RE: PE 332/2025 Propostas lotes 1,2 4, 5 e 6

Assunto: Avaliação de lotes

LOTE 1 -

GG 6000B / GG 8000B

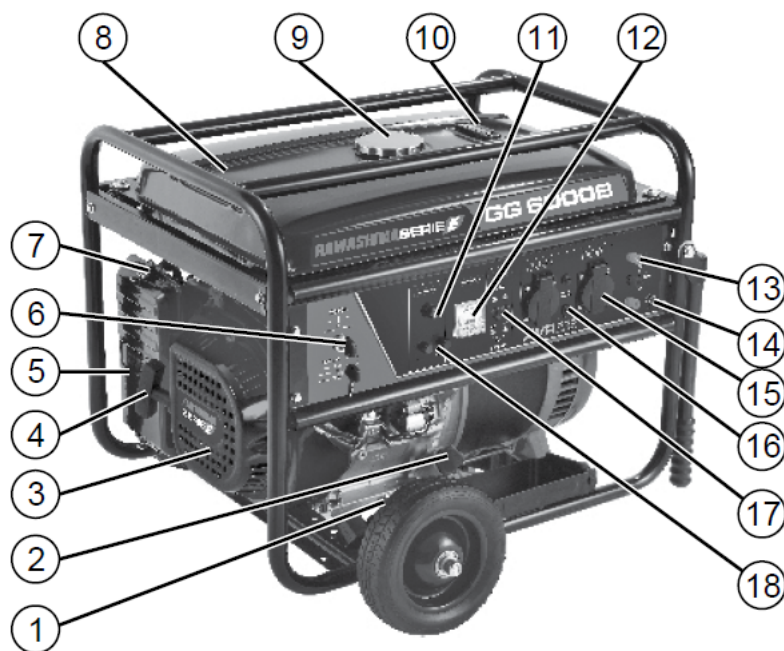
Em confrontação entre as informações prestadas pelo licitante e o termo de referencia restaram duvidas quanto aos seguintes itens o qual solicitamos esclarecimentos:

AUTONOMIA MÍNIMA: MÍNIMO 7 HORAS - (não informada)

DEVERÁ POSSUIR, NO PAINEL, NO MÍNIMO UMA SAÍDA FÊMEA 110V E UMA SAÍDA FÊMEA 220V; A imagem apresenta duas saidas femeas nominais de 115V e uma saida tipo "Bornes de contato" que possibilita a o fornecimento em 220V, e nao atendendo ao solicitado

DEVERÁ POSSUIR CONECTOR FÊMEA COM TRÊS SAÍDAS; O manual indica a existencia de duas saidas tipo femea e uma tipo "Bornes de contato"

O produto ofertado Kawashima Serie E modelo GG 6000B **não atende ao solicitado no edital.**
